Er is geen verslag gemaakt van de informatie bijeenkomst. Wel hebben we in een soort vraag en antwoord document gepoogd een weergave te geven van wat die avond besproken is en welke vragen zijn gesteld.

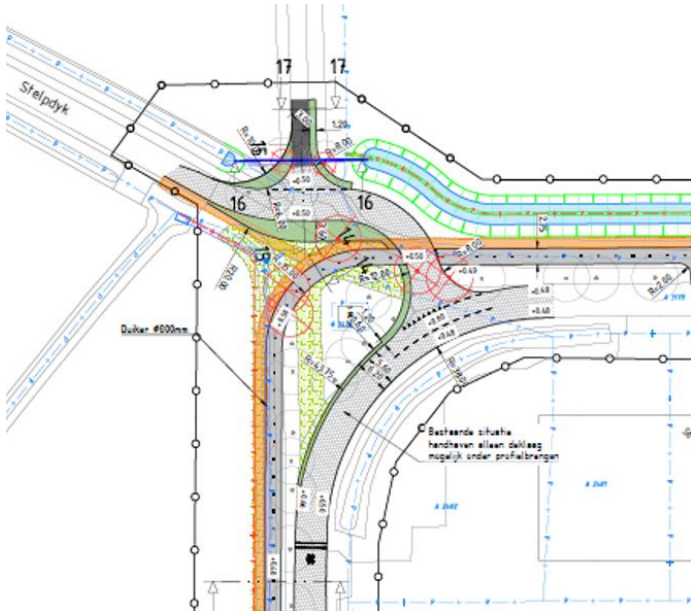
Wordt de sloot als nieuwe grens tussen mijn terrein (Kleasterwei 6) en dat van de naast ligger (Deinum) ook meteen gegraven?

Ja, dit zit in de eerste fase.

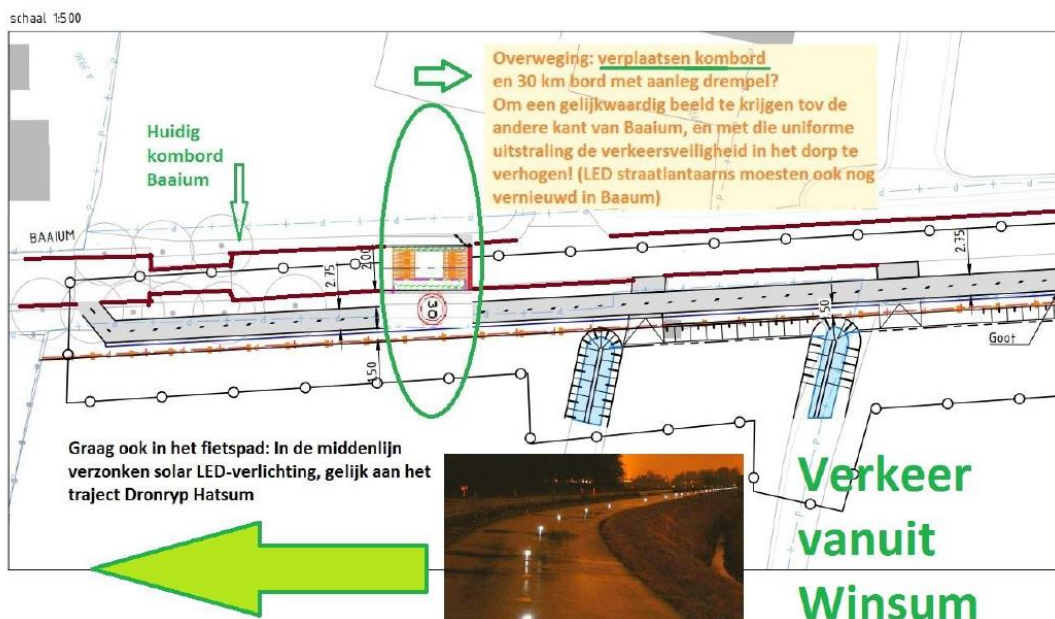
Hoe komt de komgrens aan de zuidkant van Baaium eruit te zien ?

Deze wordt 30 meter naar het zuiden toe opgeschoven. Dit is een verzoek geweest van dorpsbelang en dat verzoek is gehonoreerd.

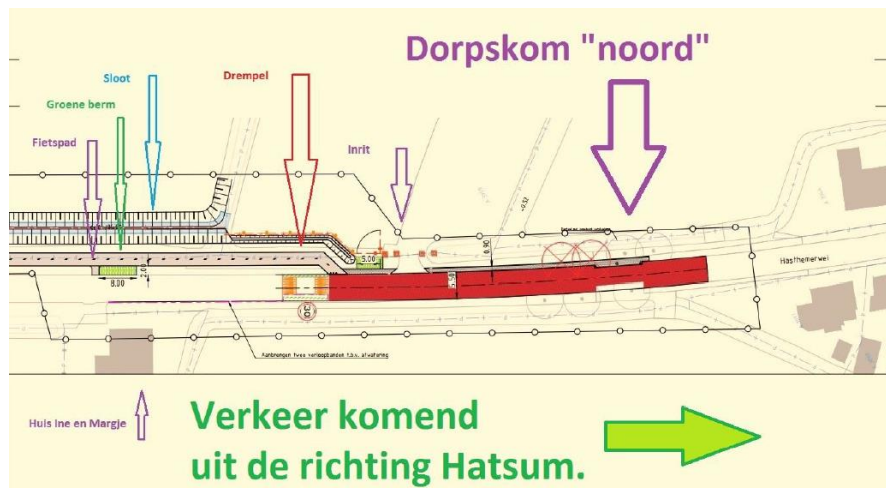
Hoe komt het dan precies aan de noordkant van Baaium ?

Ook hier willen we dat de fietsers na de komgrens op de weg komen. Om dit te kunnen realiseren is hier de komgrens verplaatst naar het noorden. Dit is conform ook de wens van dorpsbelang.

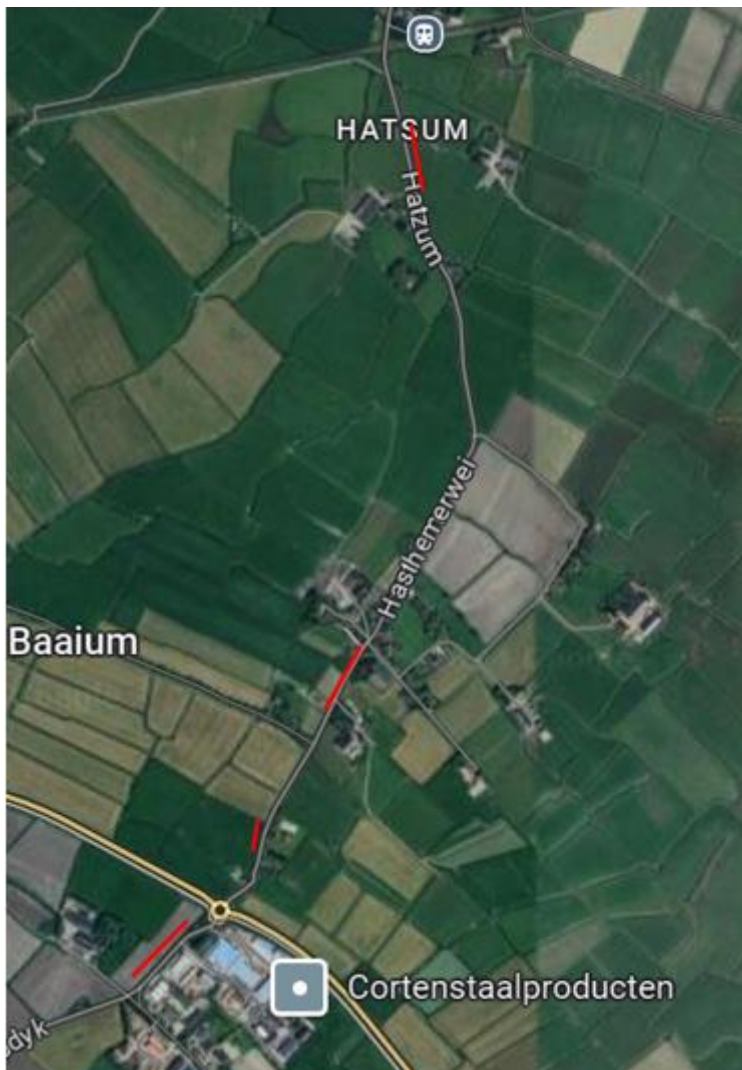
Fietsers moeten in Baaium dus wel oversteken als ze het dorp inkomen. Is dat niet gevaarlijk met oog op de snelheid van het verkeer ?

In de bebouwde kom is het snelheidsregime 30 km/h. Binnen de bebouwde kommen hebben we dan ook geen vrij liggende fietspaden. Fietsers rijden dan op de rijbaan.

De oversteek is dan ook gepland in de bebouwde kom, vlak voor de komgrens. De komgrens is zo vorm gegeven dat het inkomende verkeer altijd voorrang moet verlenen aan het uitgaande verkeer. Wij voorzien daarin geen problemen. In veel dorpen is dit zo vorm gegeven waarbij er geen problemen zijn.

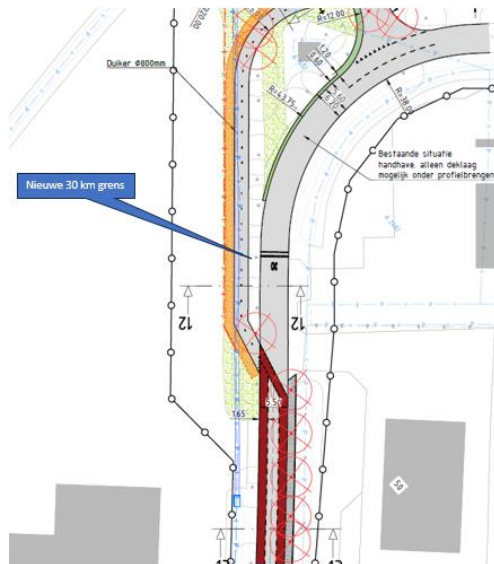
Tot waar loopt het fietspad in Winsum en worden er ook aanpassingen aan de weg gedaan ?

Het vrij liggende fietspad loopt tot net voor de uitrit van het bedrijf van Frankena. Daar komt een oversteek voor fietsers die het dorp uitkomen en naar links het fietspad op moeten. Dat is ook de reden dat we de 30 km maatregel verplaatsen naar voorbij dit punt.

Op de Kleasterdyk gaan we werken met fiets suggestie stroken. Dit is vergelijkbaar met het principe zoals dat in Dronryp is toegepast.
